改善箇所説明図(2)

不具合箇所

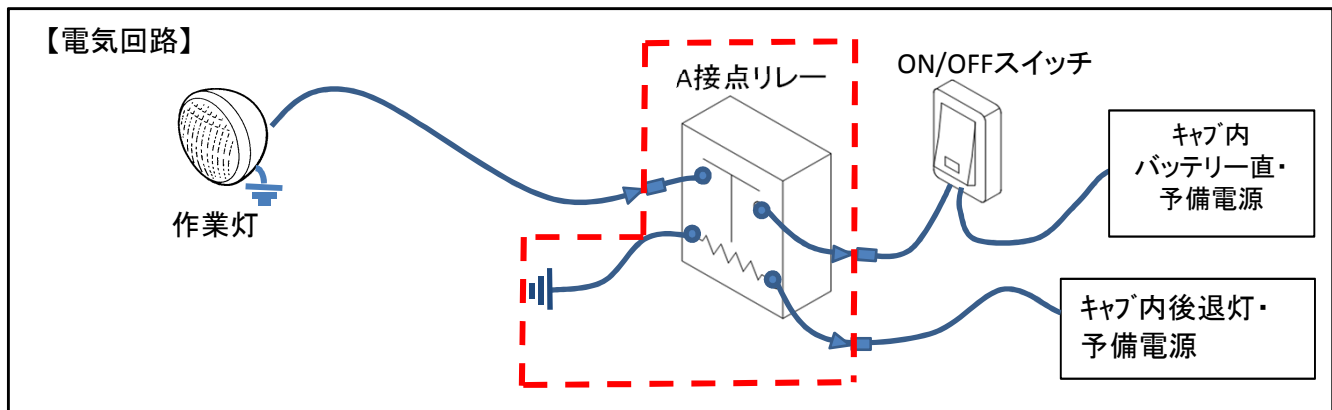
4軸コンテナ専用車において、車両の後端に取り付けた走行中に使用しない灯火(作業灯)の電気回路が不適切なため、後退灯と誤認するおそれがある。

全車両、作業灯の電気回路を変更する。

識別:改善実施済車には、作業灯側面に識別ペイント(黄色)を塗布する。
